Commune de Meix-devant-Virton

Réunion de CLDR du 17 septembre 2019

2. Maison de village de Robelmont : présentation de l'avant-projet par l'auteur de projet

Implantation

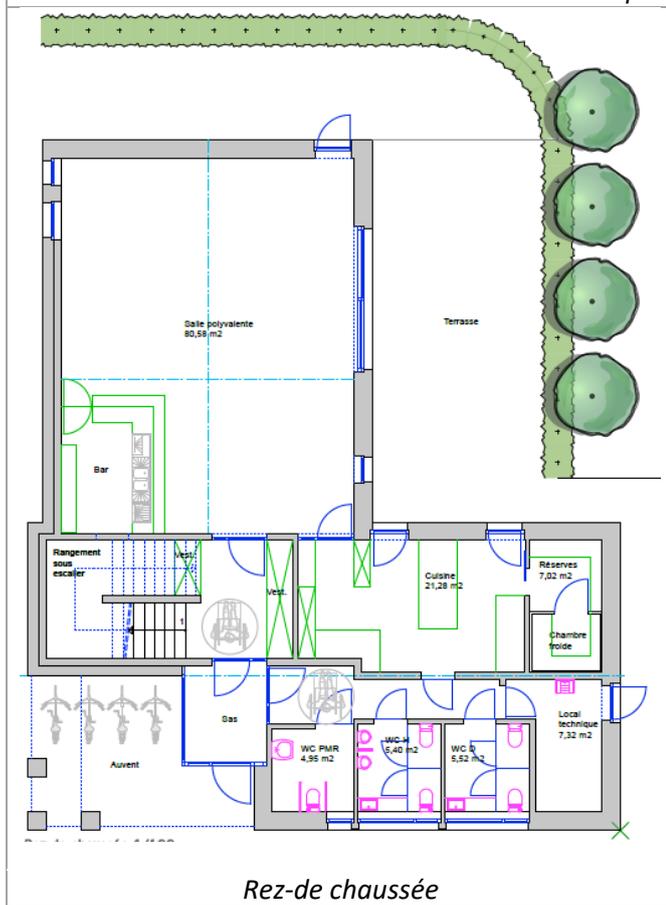
- *L'estimatif paraît élevé pour le projet. Quel est le coût au m² ? C'est un élément à vérifier.*
 - *Pour les parkings rue de la Grand Place, qu'est-ce qui est prévu ? En fonction de la place disponible les parkings pourraient être « en épis ». Dans un premier temps il pourrait s'agir d'un simple marquage au sol.*

Rez-de chaussée

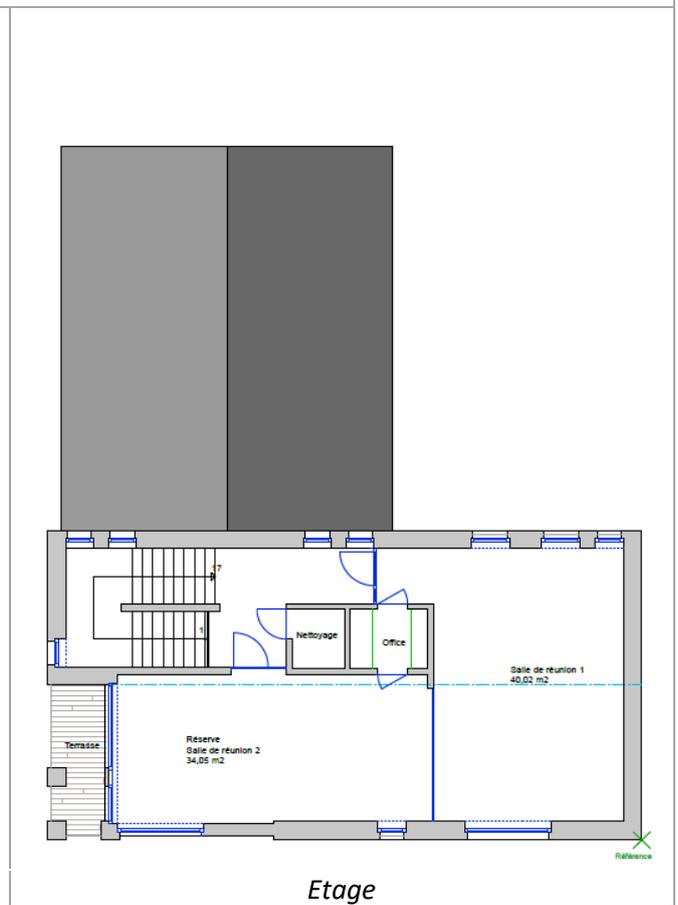
- *S'il est possible d'utiliser l'enveloppe budgétaire à ce titre il serait intéressant d'aménager un espace d'aisance à l'entrée du bâtiment ou de marquer l'entrée. A noter qu'un auvent est déjà prévu.*

- *Il pourrait être intéressant de prévoir des sanitaires à l'étage, notamment si plusieurs activités se tiennent en parallèle. Pour libérer l'espace nécessaire on pourrait éventuellement rassembler les deux salles de réunion pour en créer une plus grande et avoir des sanitaires.*

- *Attention à l'insonorisation vers l'extérieur (quiétude pour les riverains).*
 - *Y a-t-il une cave ? Non ce n'est pas prévu.*
 - *Le déchargement avec accès à la cuisine est-t-il prévu ? Oui, on dirait par l'arrière du bâtiment. Néanmoins cela demande de traverser la terrasse, ce qui n'est pas pratique si des tables y sont déjà installées. Une autre option pourrait-elle être envisagée ?*
